Vysvětlení zadávací dokumentace č. 11

Zadavatel:	Pardubický kraj
sídlo:	Komenského náměstí 125, 532 11 Pardubice
zastoupený:	JUDr. Martinem Netolickým, Ph.D., hejtmanem
IČO/ DIČ:	70892822/ CZ70892822
profil:	https://zakazky.pardubickykraj.cz
Zástupce pověřený organizací zadávacího řízení:	Mgr. Ing. Robert Hebký, advokátní kancelář advokat@hebky.cz
IČO:	64010082
sídlo:	Václava Řezáče 315, PSČ 434 01 Most
Název veřejné zakázky:	SPŠ elektrotechnická Pardubice - rekonstrukce areálu Do Nového
Druh zakázky / řízení:	stavební práce / nadlimitní zakázka / otevřené nadlimitní
Zahájení řízení:	dne 20.9.2024 odesláním oznámení do VVZ

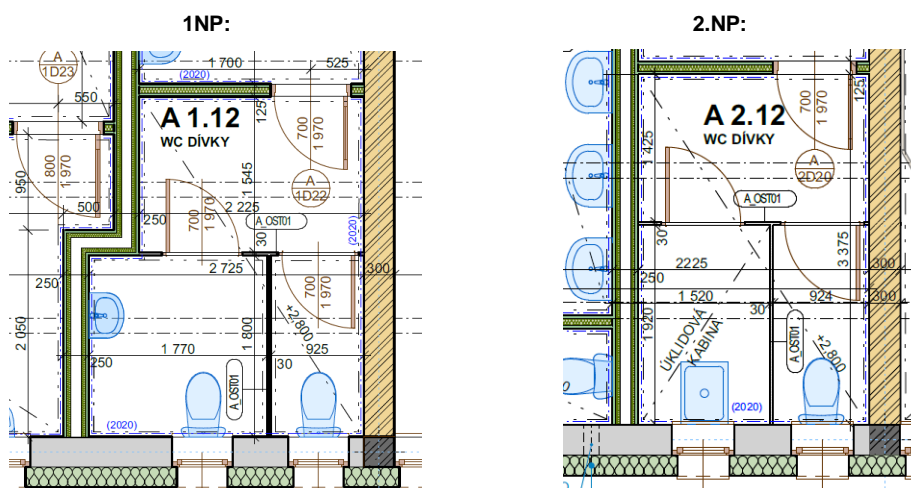
Dotaz č. 6. Ve výkazu výměr, v části ASŘ chybí položky v díle 776 podlahy povlakové:

- příprava podkladu - broušení a vysátí hrubých podlah
- penetrace disperzjí hrubých podlah
- samonivelační pevnostní stěrka vč. dilatační pásy
- penetrace stěrky
- broušení a vysátí stěrky

Žádáme o doplnění výše uvedených položek do výkazu výměr pro oba objekty v části ASŘ nebo sdělení, že máme výše uvedené započítat do některé ze stávajících položek.

Odpověď: V soupisu prací (v dílu 776 - Podlahy povlakové pro budovu A i B) byl upraven popis položky u obou budov - viz aktualizovaný soupis prací a celkový rozdílový protokol.

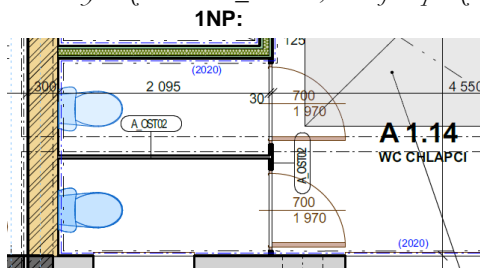
Dotaz č.7. Ve výkazu výměr pro objekt SO 01 - BUDOVA A se nachází položka:

153	K	A_OST01	VNITŘNÍ WC KABINA - 2 KABINY - D+M	kus	1,000
-----	---	---------	------------------------------------	-----	-------

Kabinky s označením A_OST01 se nachází v 1.NP v místnosti A 1.12 – WC DÍVKY a v 2.NP v místnosti A

2.12 – WC DÍVKY.

Celkem jsou tedy v budově A 2 kusy WC dvoukabinek a množství v položce 153 by mělo tedy být 2.

Odpověď: Položka č. 153 byla v soupisu prací i výpisu ostatních prvků pro budovu A opravena na počet 2 ks. Současně byl opraven i uvedený barevný odstín RAL 0210 na RAL 2010, jednalo se překlep.
